改善箇所説明図

前輪緩衝装置全体図

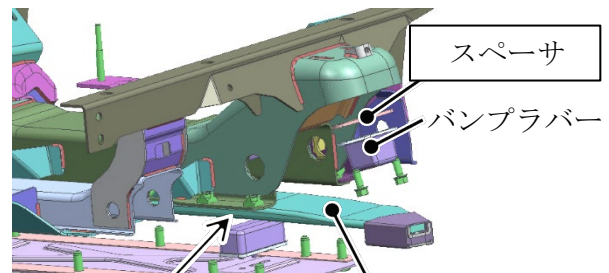
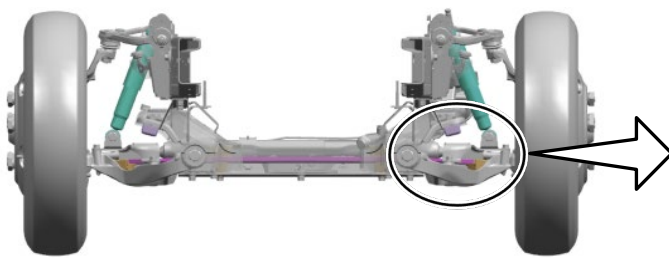
基準不適合発生箇所

フロントリーフスプリング

前輪緩衝装置において、フロントリーフスプリングの設計検討が不十分なため、高重心および積載重量が大きい架装で使用された場合、ロール時の入力に対する強度が不足している。そのため、そのまま使用を続けると、当該リーフスプリングが折損し、最悪の場合、走行安定性が損なわれるおそれがある。

改善の内容；

全車両、フロントリーフスプリングを対策品に交換し、バンブラバーにスペーサを追加する。

識別：助手席側ドア開口部のシリアルナンバープレート上部中央の位置に、識別シール（金色）を貼付する。
